# **BEBAUUNGSPLAN und örtliche Bauvorschriften „GRABEN/ VORDERER TIEFER GRABEN“**

## **Abwägungsvorschlag**

## ERGEBNISSE DER ÖFFENTLICHKEITSBETEILIGUNG

## ERGEBNISSE DER BEHÖRDENBETEILIGUNG

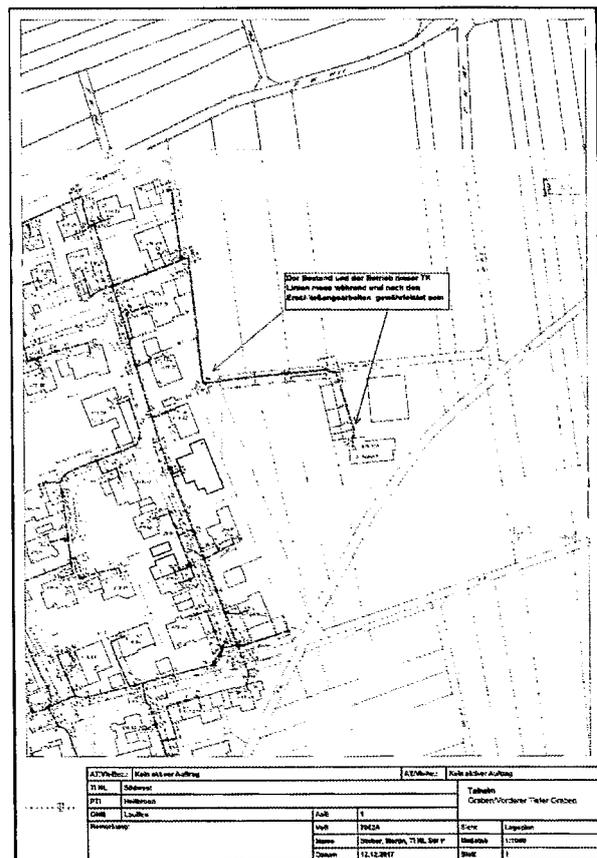
**Stellungnahme Deutsche Telekom Technik GmbH vom 12.12.2017:** In dem Planbereich befinden sich Telekommunikationslinien der Telekom, die aus dem beigefügten Plan ersichtlich sind. Der Bestand und der Betrieb der vorhandenen TK-Linien müssen weiterhin, auch während und nach der Erschließungsmaßnahme gewährleistet bleiben. Eine Versorgung des Neubaugebietes mit Telekommunikationsinfrastruktur in unterirdischer Bauweise ist aus wirtschaftlichen Gründen nur bei Ausnutzung aller Vorteile einer koordinierten Erschließung sowie einer ausreichenden Planungssicherheit möglich. In allen Straßen bzw. Gehwegen sind daher geeignete und ausreichende Trassen für die Unterbringung der Telekommunikationslinien der Telekom vorzusehen.

**Abwägung vom 23.07.2018:** Die Hinweise betreffen die Erschließungsplanung und können dort beachtet werden.

**Abwägung:** Die Abwägungen vom 23.07.2018 werden bestätigt, die Lage der Leitungen wird zur Kenntnis genommen und im Rahmen der Erschließungsplanung beachtet.
